Antrag

für den Ausschuss für Bauen, Planung und Grundstücke am 07.02.2019

"Gestaltung des westseitigen Fuß- und Radweg-Übergangs am Groner Tor"

Illustration: 20 Meter-Kurvenradius für die Nord-Süd-Geradeausrichtung.

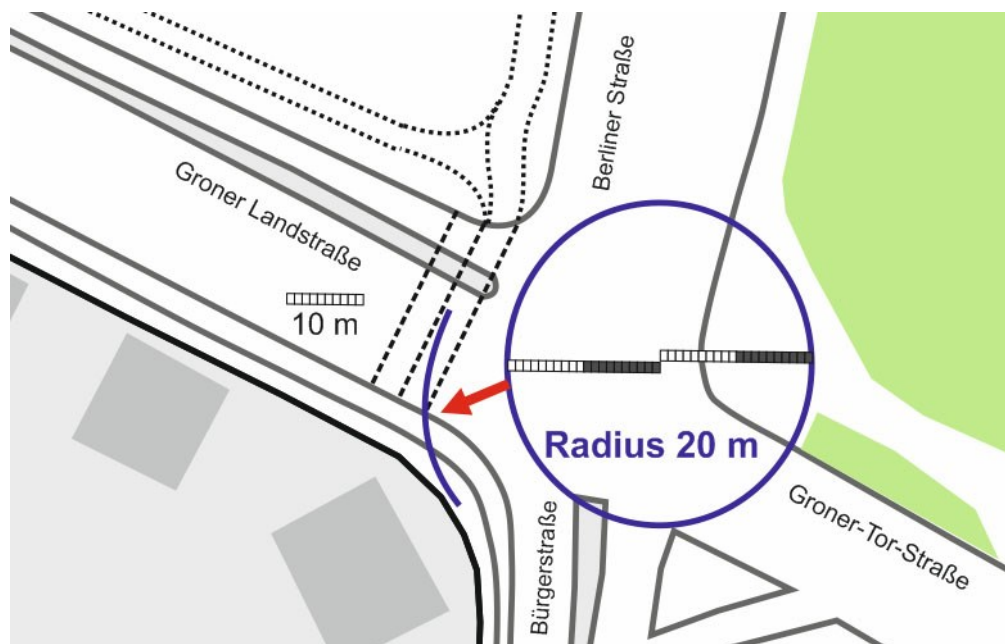
B - Die Vorschrift wird nicht eingehalten. Radfahrer, die die enge Kurve nicht kriegen, laufen Gefahr, mit Fußgängern zu kollidieren. Je schneller sie fahren, desto gefährlicher ist es. Bei 30 km/h beträgt der vorgeschriebene Mindestkurvenradius 20 m (ERA 2010 Kapitel 2.2.1, Tabelle 6, Seite 17). Selbst wenn man nur 20 km/h ansetzt, wird der Mindestkurvenradius nicht eingehalten.

Die blaue Linie entspricht der Kurve, die Rad- und E-Bike-Fahrer mit 30 km/h fahren. Der 4,00 m breite Ausgang ist zu eng bemessen und reicht nicht aus, schnelle Rad- und E-Bike-Fahrer kommen über den Gehweg (unteres Ende der blauen Kurve).

Der Übergang muss an der mit dem roten Pfeil markierten Stelle um einige Meter verbreitert werden, wenn nicht riskiert werden soll, dass Radfahrer ständig auf den Gehweg kommen und Fußgänger gefährden.
